Niniejszym informuję, że w postępowaniu o udzielenie zamówienia publicznego pn.: „Budowa sieci wodociągowej w miejscowościach Myślibórz i Grobla, gmina Paszowice - część 2 budowa stacji uzdatniania i sieci wodociągowej w Grobli” od wykonawcy wpłynęło następujące zapytanie:

**Odp.** Poniżej przekrój utwardzenia pod placem

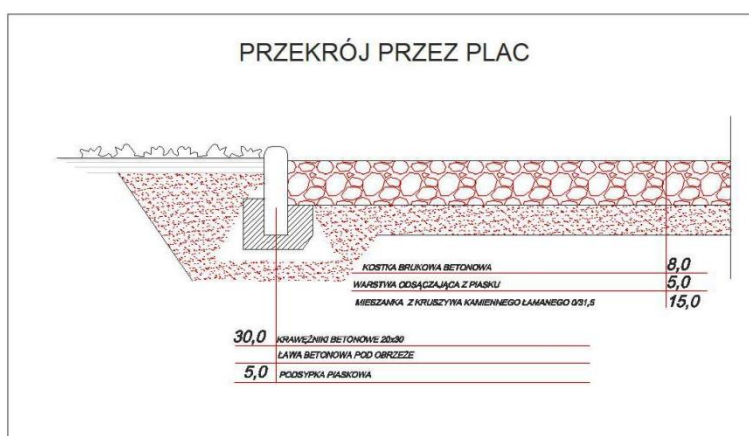
**Pytanie 1** - dotyczy części 1 i 2

Proszę o podanie warstw konstrukcyjnych – (grubość i rodzaj materiału) dla odbudowy nawierzchni drogi część 1 - w ilości 360 m<sup>2</sup> oraz budowa nowej drogi na terenie stacji uzdatniania wody część 2- w ilości 390 m<sup>2</sup>. Proszę o podanie przekrojów wraz z podaniem grubości.

Dla przykładu: Podbudowa warstwa dolna z kruszywa (gr.cm), warstwa górna z kruszywa (gr.cm), warstwawiążąca z masy bitumicznej typ AC 16W (gr.cm), warstwa ścieralna typ AC 11W (gr.cm).
